改善箇所説明図

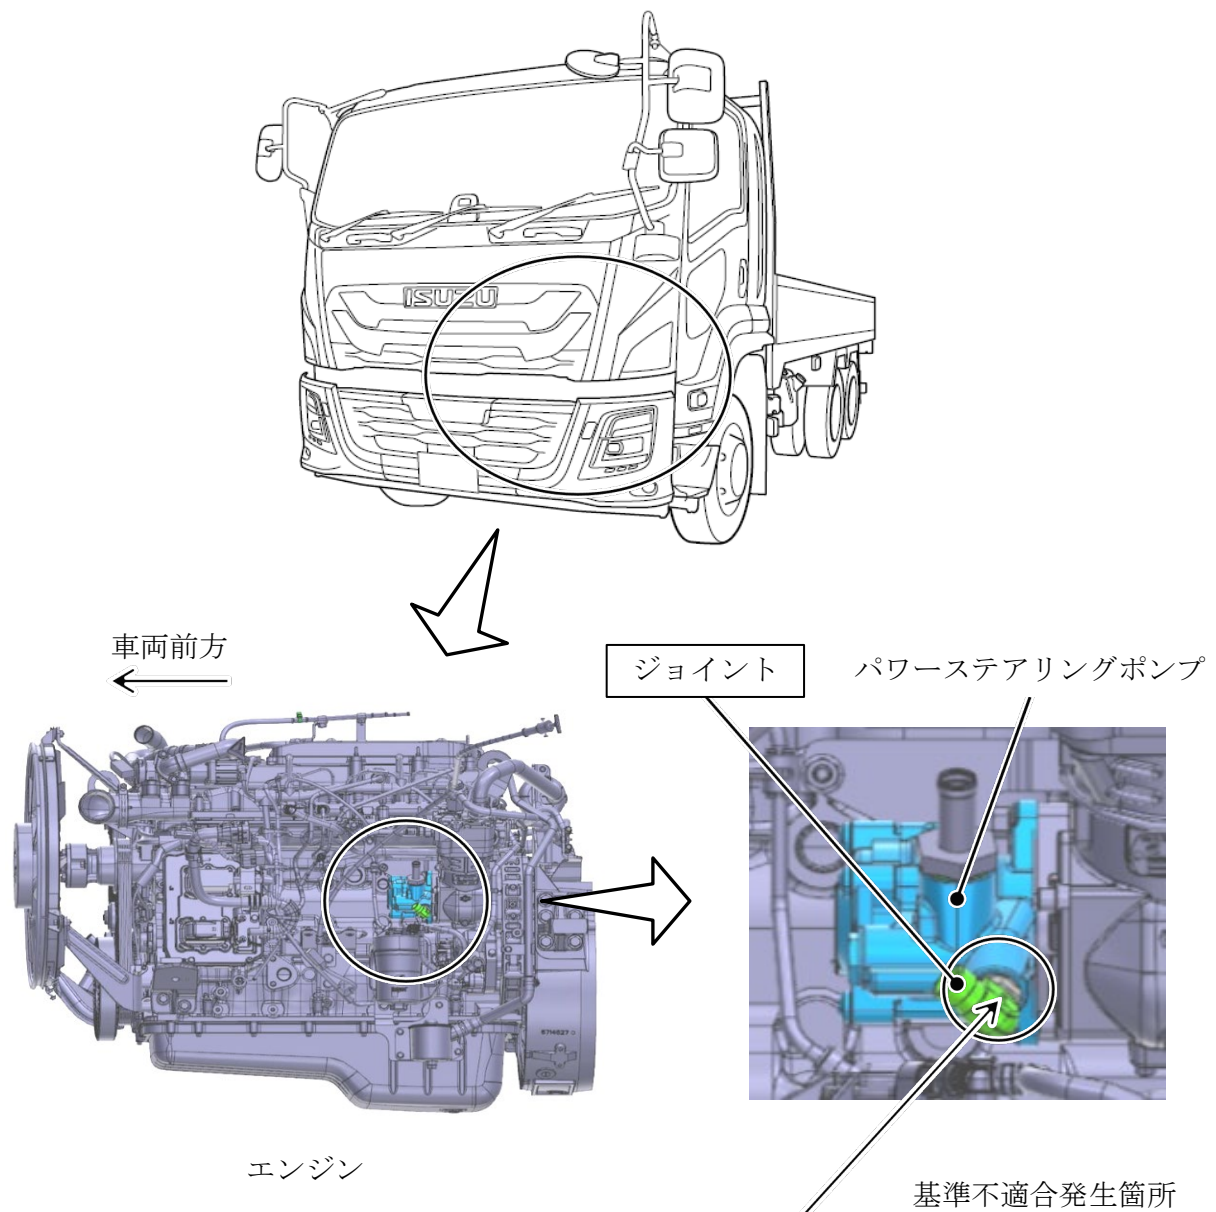
パワーステアリングポンプとオイルホースを接続するジョイントにおいて、ジョイントの組付け方法が不適切なため、組付け時にＯリングが損傷することがある。そのため、そのまま使用を続けると、当該接続部からパワーステアリングオイルが漏れ、最悪の場合、操舵力が増大するおそれがある。

全車両、当該Ｏリングを新品に交換するとともに、潤滑剤を塗布して再度組付けを行う。

識別：助手席側ドア開口部のドアストライカ右上に、識別シール（紫色）を貼付する。
